ANEXO 7**RESOLUCIÓN MSC.272(85)
(adoptada el 4 de diciembre de 2008)****ADOPCIÓN DE ENMIENDAS AL CÓDIGO INTERNACIONAL
DE DISPOSITIVOS DE SALVAMENTO (CÓDIGO IDS)**

ENMIENDAS AL CÓDIGO INTERNACIONAL DE DISPOSITIVOS DE SALVAMENTO (IDS)

Figura 2"

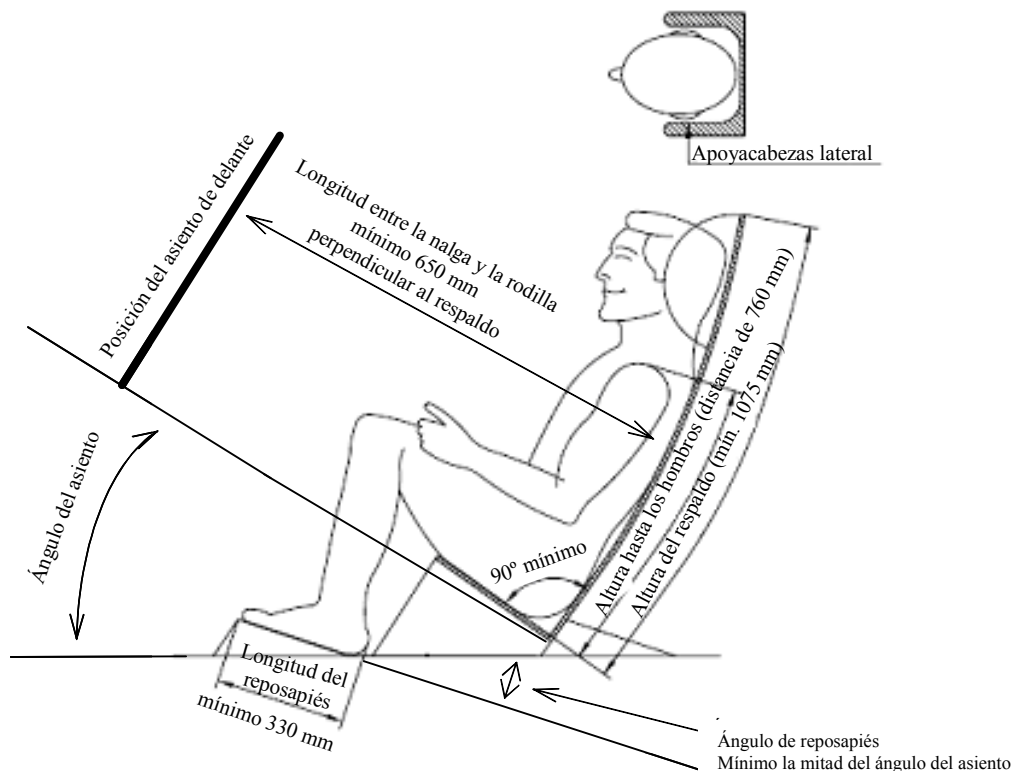
3 El párrafo 4.7.2 existente se sustituye por el siguiente:

"4.7.2 Capacidad de transporte de un bote salvavidas de caída libre

4.7.2.1 La capacidad de transporte de un bote salvavidas de caída libre es el número de personas de una masa media de 82,5 kg que pueden disponer de un asiento sin que se obstaculicen los medios de propulsión o el funcionamiento del equipo del bote salvavidas. La superficie del asiento será lisa y anatómica y estará provista de un almohadillado de 10 mm de grosor como mínimo en todos los puntos de contacto a fin de proporcionar apoyo para la espalda y la pelvis y apoyo lateral flexible para la cabeza. Los asientos no serán plegables, estarán permanentemente sujetos al bote salvavidas y dispuestos de manera que cualquier deformación del casco o el toldo durante la puesta a flote no cause lesiones a los ocupantes. La ubicación y estructura del asiento serán tales que no exista la posibilidad de lesiones durante la puesta a flote si el asiento es más estrecho que los hombros del ocupante. El paso situado entre los asientos tendrá una anchura libre de 480 mm como mínimo desde la cubierta hasta la parte superior de los asientos, estará libre de obstáculos y dotado de una superficie antideslizante con puntos de apoyo adecuados para los pies a fin de permitir el embarco en condiciones de seguridad en la posición de listo para la puesta a flote. Cada asiento contará con un arnés adecuado cuyo cierre pueda soltarse rápidamente al aplicar cierta presión y que sujete el cuerpo del ocupante durante la puesta a flote.

4.7.2.2 El ángulo que forman el asiento y el respaldo será de 90° como mínimo. La anchura del asiento será de 480 mm como mínimo. Frente al respaldo habrá una distancia libre (longitud entre la nalga y la rodilla) de 650 mm como mínimo, medida a un ángulo de 90° en relación con el respaldo. La altura del respaldo será de 1 075 mm como mínimo a partir del asiento. El asiento permitirá acomodar una altura de hombros, medida a lo largo del respaldo, de 760 mm como mínimo. El reposapiés estará orientado a un ángulo que no sea menor que la mitad del ángulo del asiento y tendrá una longitud de 330 mm como mínimo (véase la figura 2).
